志賀原子力発電所2号炉 敷地周辺の地質・地質構造について

敷地周辺(海域)の断層の評価
(コメント回答)

2023年7月4日
北陸電力株式会社

はじめに

[6] 重力異常分布図における重力測定点の位置

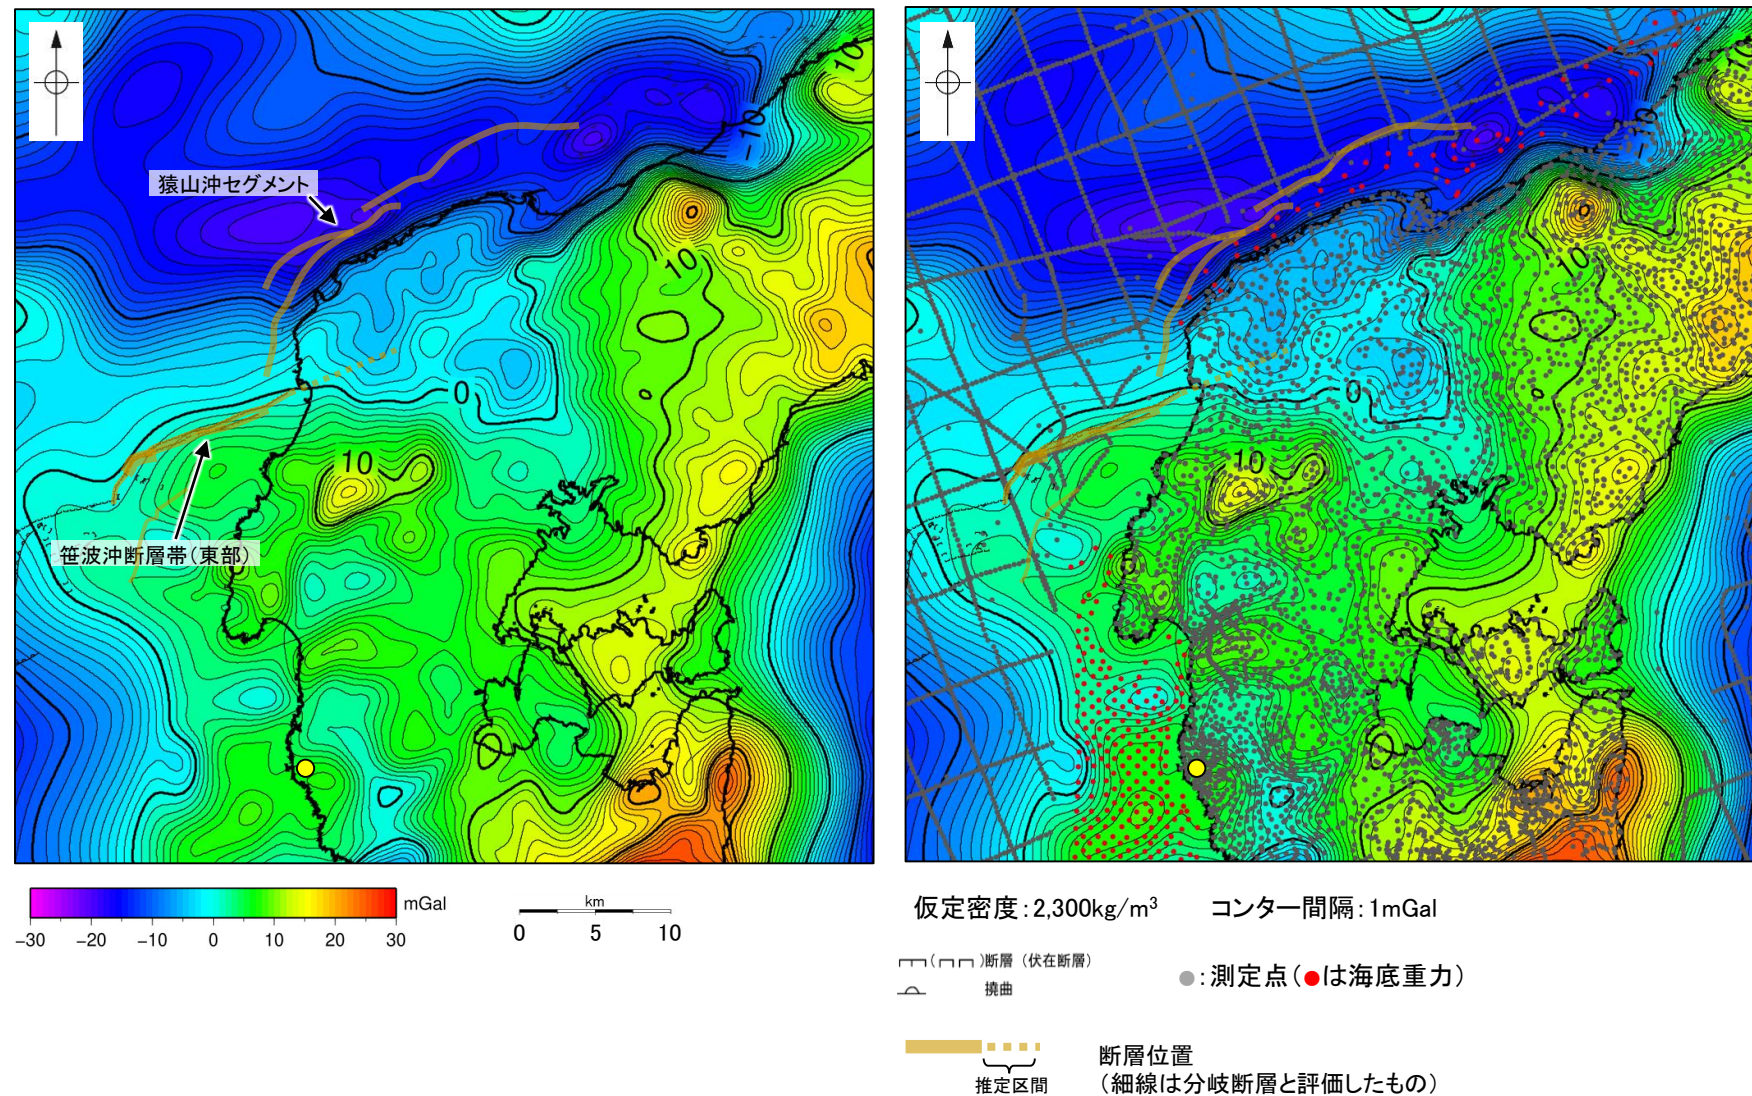
各断層の運動評価に用いている重力異常分布図について、解析精度を確認できるよう、重力測定点の位置を図示すること。

○各断層の運動評価において、断層間の深部構造の検討に用いる重力異常分布図の解析精度を明確にするため、重力測定点の位置を図中に示した。
○以下に、笹波沖断層帯(東部)と猿山沖セグメントの周辺における重力異常分布図を例として示す。

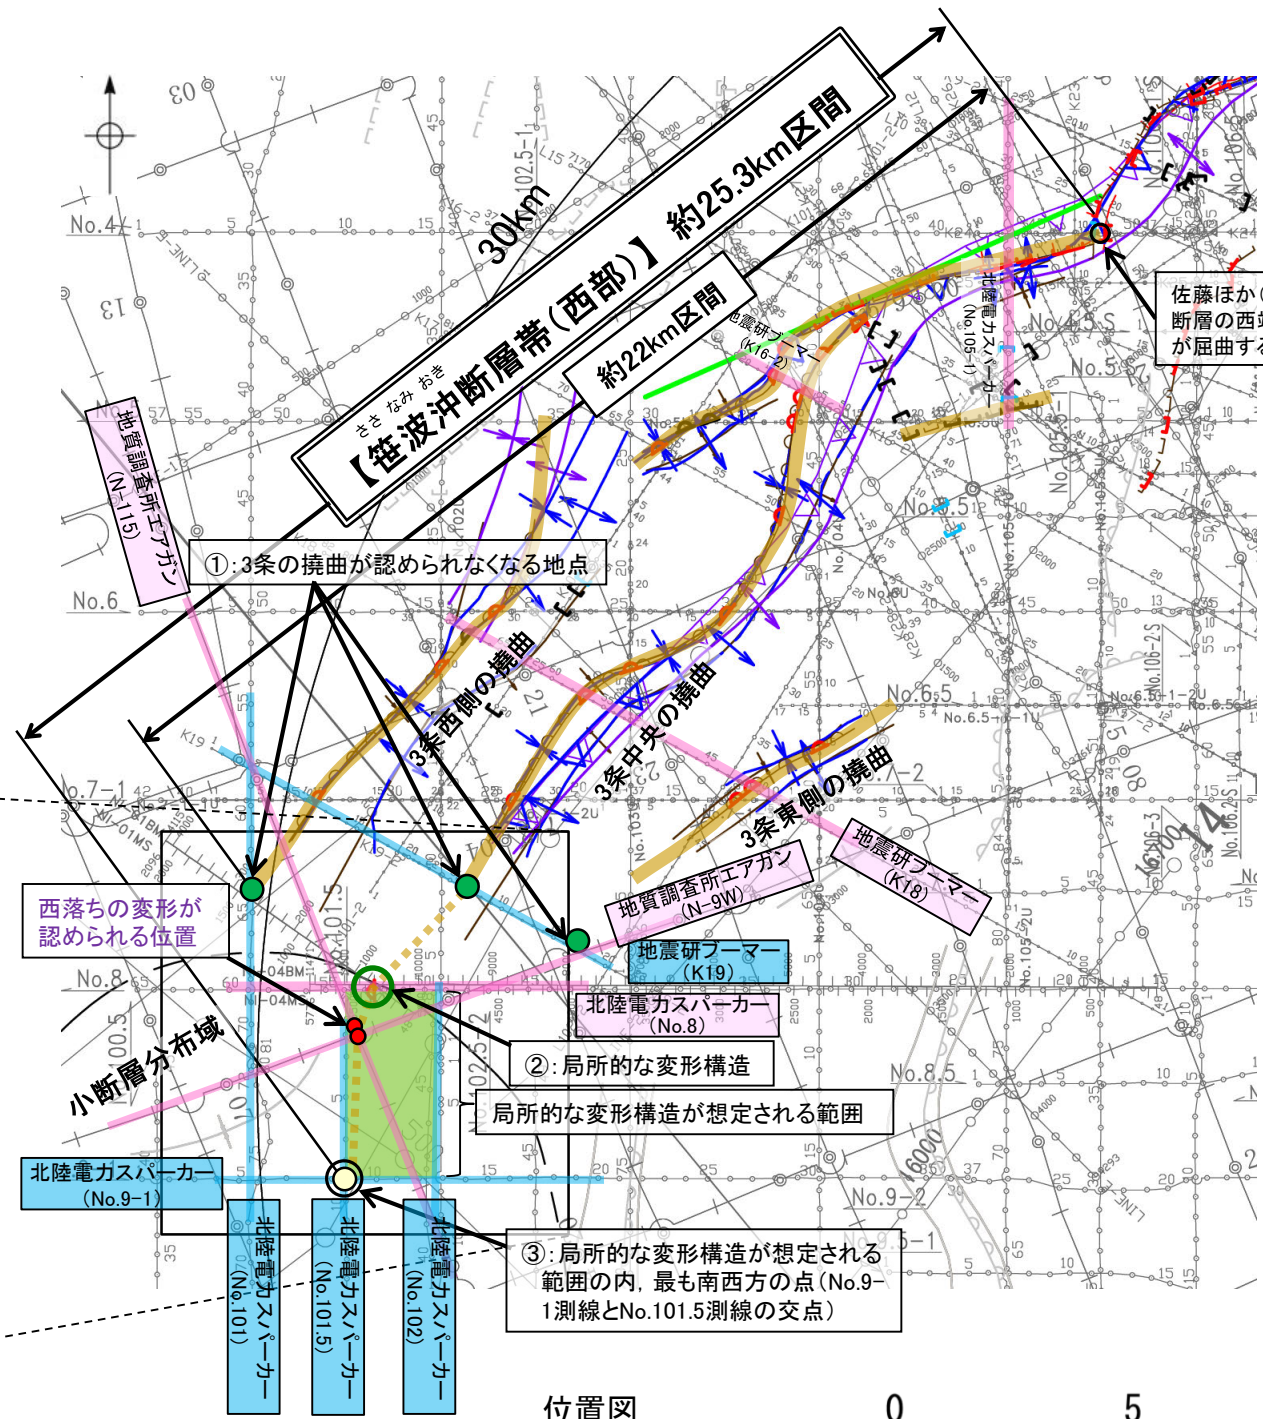
笹波沖断層帯(西部)の南西端の評価結果については、No.101.5測線とNo.8測線の間を抜けて連続していかないことを示すデータを整理して説明すること。

【回答の概要】(P.77, 105)

- 笹波沖断層帯(西部)の南西端の評価を明確にするため、局所的な変形構造が測線間を抜けて連続していかないことについて、以下のとおりデータを再整理した。
- K18測線で推定した3本の撓曲のうち、中央の撓曲と東側の撓曲はK19測線において認められなくなる。また、西側の撓曲はK19測線のさらに南西方延長であるNo.101測線において認められなくなる(図中①)。
- しかし、さらに南西方のNo.8測線において、局所的な変形構造(図中②)が認められる。この変形構造の南方延長(N-115測線、N-9W測線)において、対応する可能性がある変形が認められ、その周辺の測線(No.101測線、No.9-1測線、No.102測線及びNo.101.5測線)には認められないものの、図中③の範囲内に連続する可能性は否定できない。
- したがって、この局所的な変形構造の存在が想定される範囲の内、最も南西方の点(図中③、No.9-1測線とNo.101.5測線の交点)を南西端と評価した。

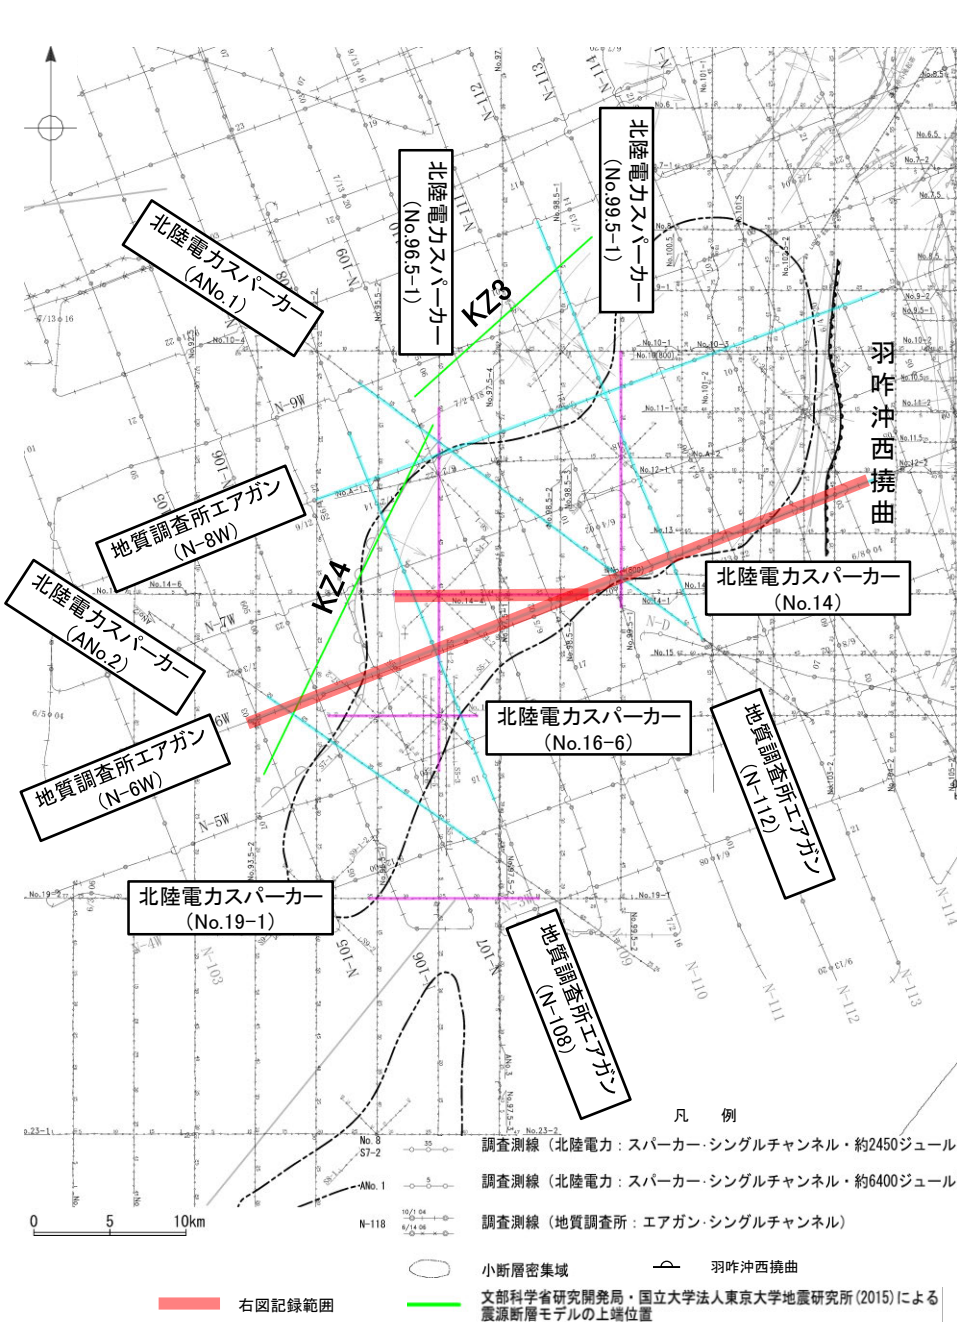
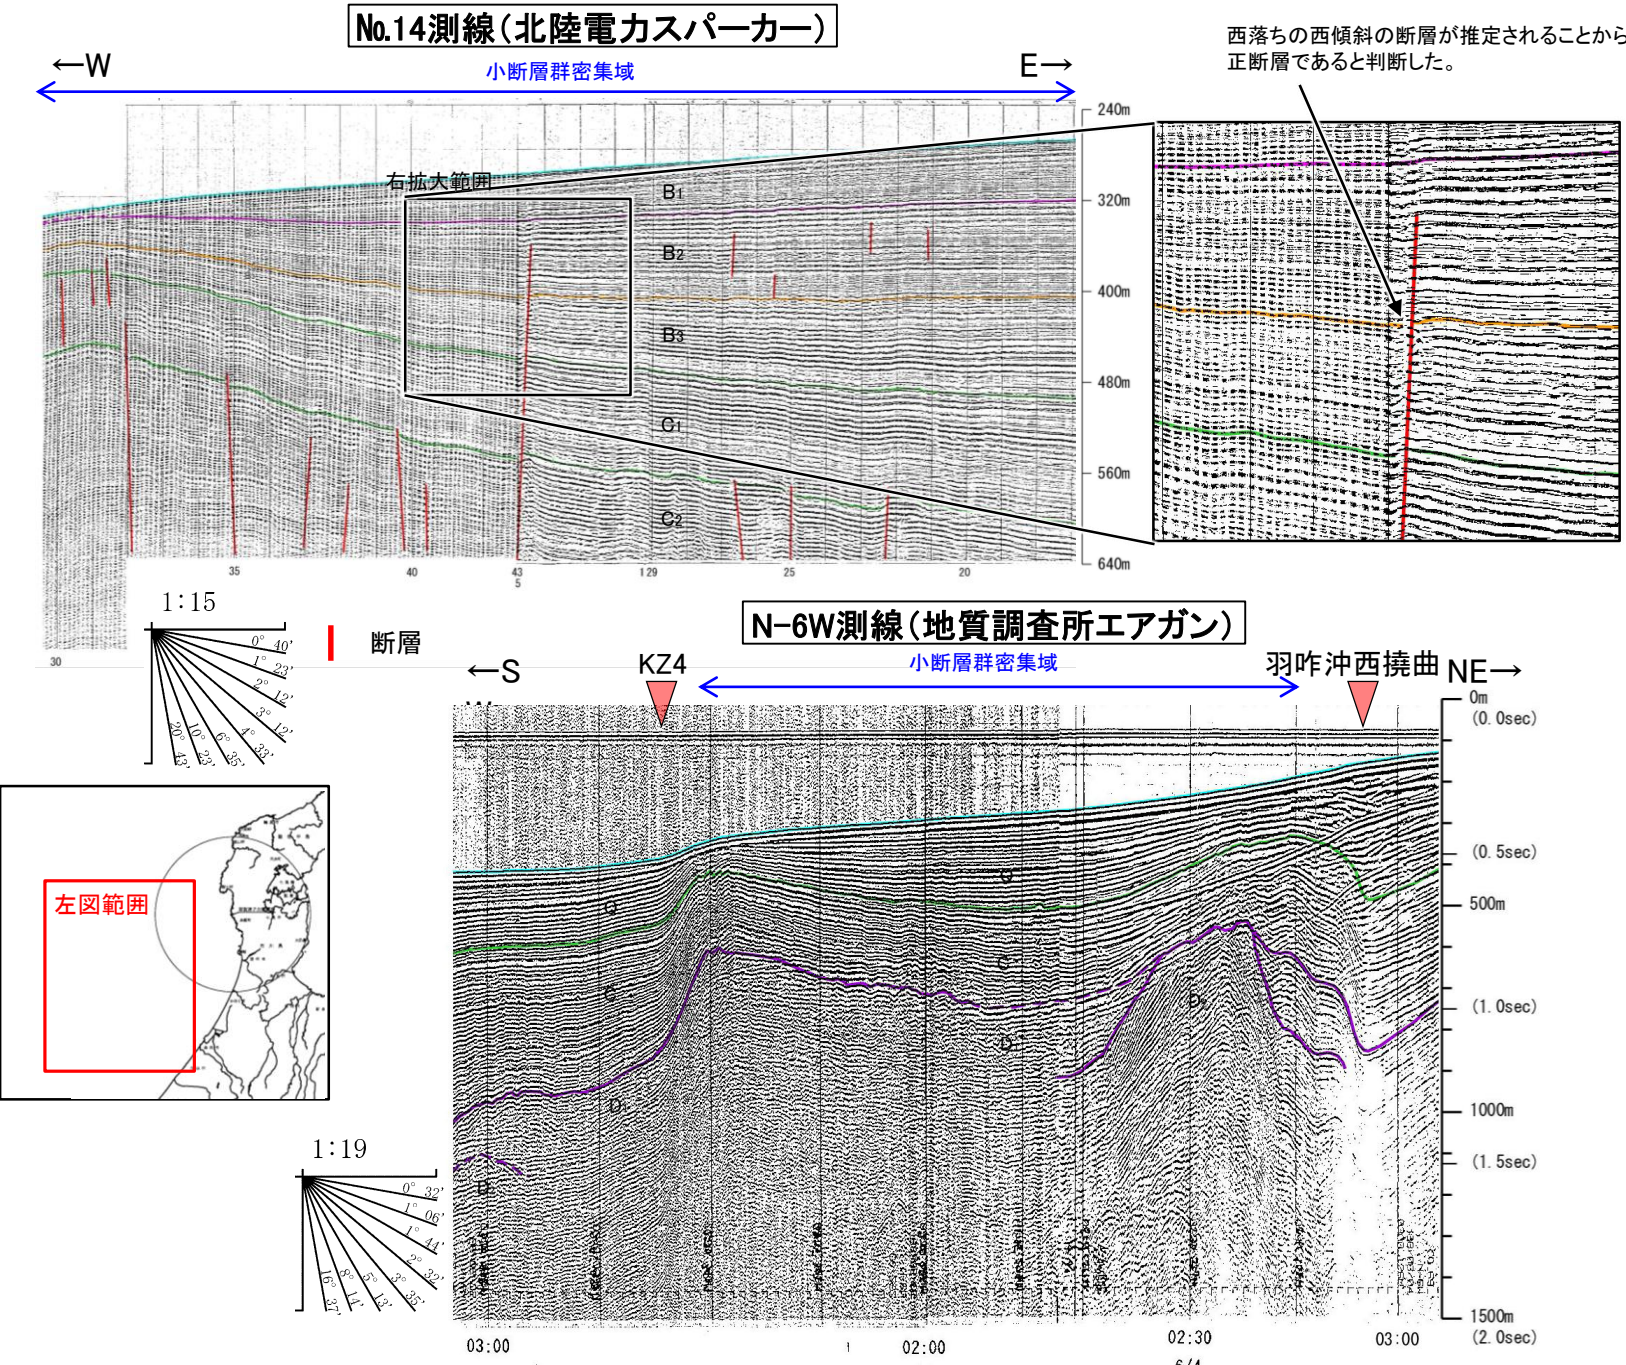
小断層群分布域に見られる断層はB1層に変位、変形を与える断層であるが、震源として考慮する活断層ではないと評価した根拠をしっかりと説明すること。

【回答の概要】(P.399~412)

- 敷地の西方海域の小断層群分布域に見られる断層の評価を行うため、周辺の海上音波探査データを整理した。
- 海上音波探査の結果、地下浅部の記録(スパーカー)において、小断層によるわずかな変位、変形が認められ、推定した断層の傾斜方向と落ち方向の関係からこれらは長さの短い正断層と判断される。
- 一方、地下深部の記録(強カスパーカー、エアガン)からは、第三系中新統に対比される地層に断層は認められない。
- 小断層群分布域の周囲には、背斜構造の翼部に見られる急傾斜部(KZ3・KZ4, 羽咋沖西撓曲)が分布する。
- 以上を踏まえると、小断層群は、周辺の断層関連褶曲(羽咋沖西撓曲, KZ3・KZ4など)の活動により、基盤上部の堆積層に引張応力が生じて形成された小規模な正断層と考えられ、地下深部まで連続するものではないと判断できることから、震源として考慮する活断層に該当しないと評価した。

震源分布と断層トレースの比較(2023年5月5日 石川県能登地方の地震(M6.5)以降の検討)

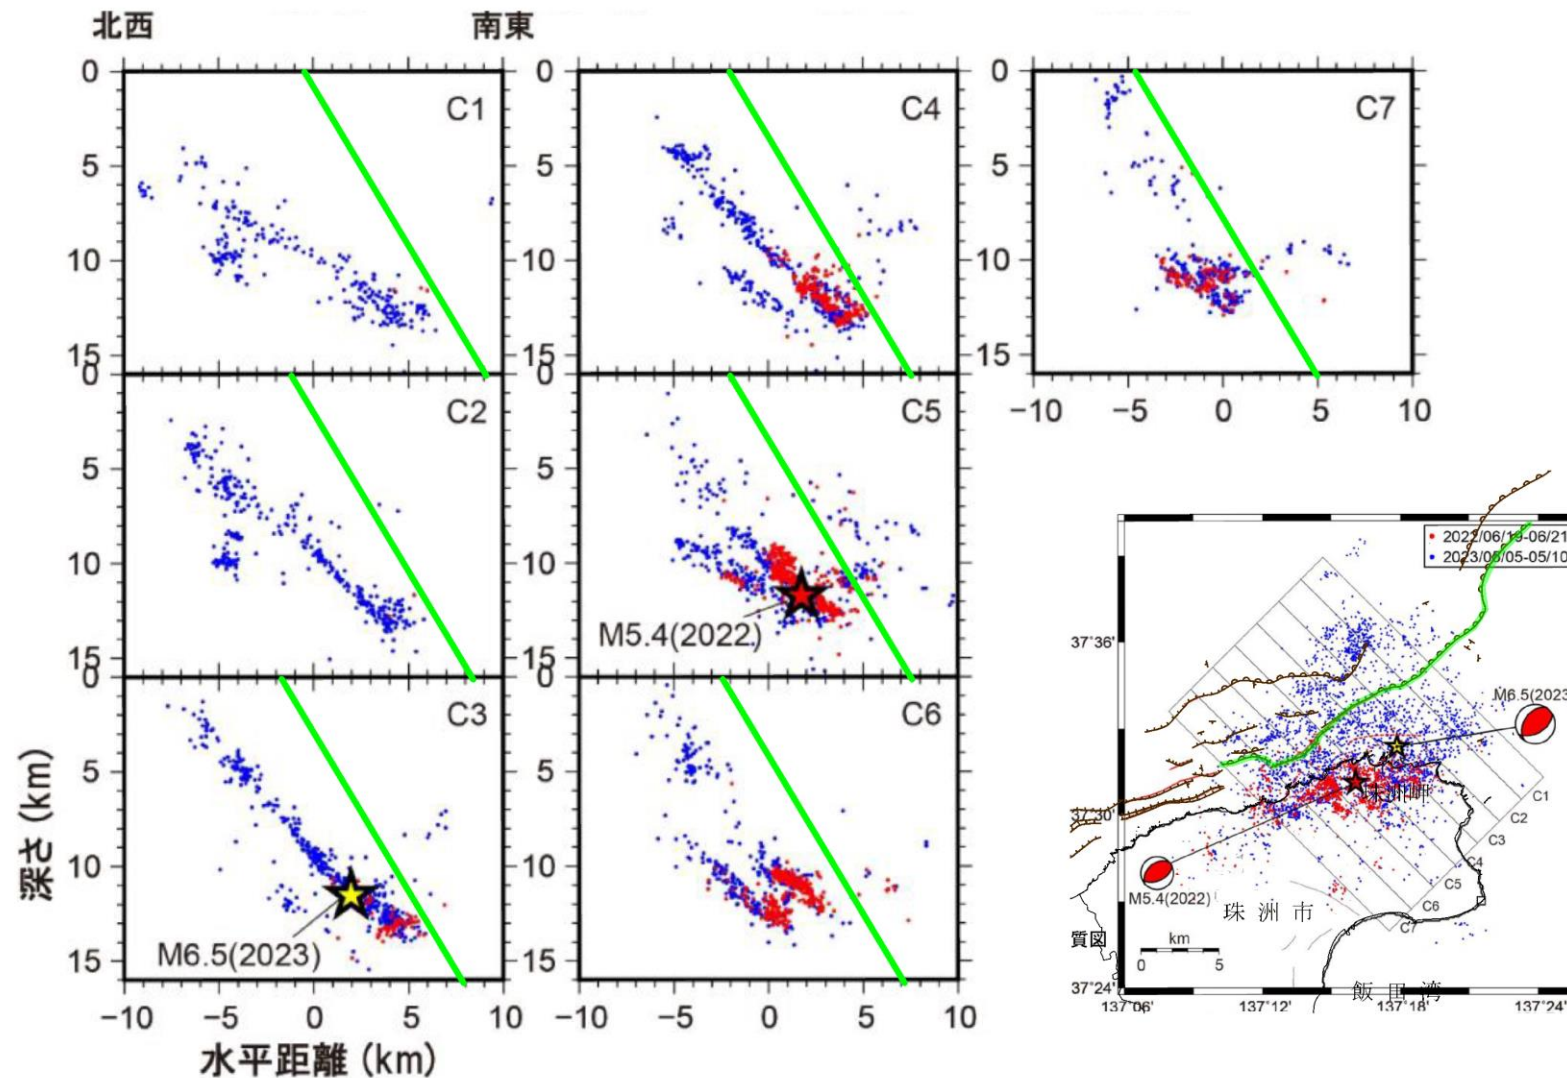
コメントNo.60

【回答の概要】(P.304)

- 2023年5月5日に能登半島沖でM6.5の地震が発生した。当該地震と能登半島北部沿岸域断層帯の関連性を確認するため、地震調査委員会(2023)(令和5年6月9日公表)が示す震源分布と能登半島北部沿岸域断層帯の断層トレース位置を比較した。
- その結果、震源分布と能登半島北部沿岸域断層帯の断層トレースには明瞭な位置の対応は認められず、これらの関連性については判断できない。
